Veřejná zakázka:  
**„UJEP - PF - Rekonstrukce budovy kateder PF UJEP + auly a spojovacího koridoru - 2023/0063“**

## **VYSVĚTLENÍ, ZMĚNA NEBO DOPLNĚNÍ ZADÁVACÍ DOKUMENTACE**

### **Vysvětlení zadávací dokumentace č. 6 ze dne 8. 8. 2023**

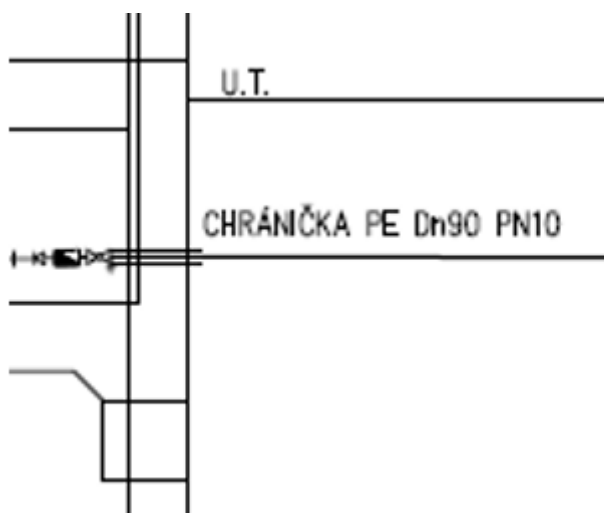
Z výkresu „D.1.4.V2 Situace“ je patrné, že na nově budovaném vodovodním potrubí jsou 2 lomové body, ale v zadávacím rozpočtu „UJEP\_PF\_ZD\_P02 katedry“ nejsou na listu „D.1.4.V – Areálový vodovod“ žádné položky pro dodávku a montáž potřebných trubních tvarovek, a není to ani součástí položky č. 1 (871231141 - Montáž potrubí z PE100 SDR 11 otevřený výkop svařovaných na tupo D 75 x 6,8 mm).

Doplň zadavatel do rozpočtu položky pro dodávku a montáž tvarovek potřebných pro změny směru potrubí?

Položky č. 4 nacení dodavatel včetně potřebných trubních tvarovek.
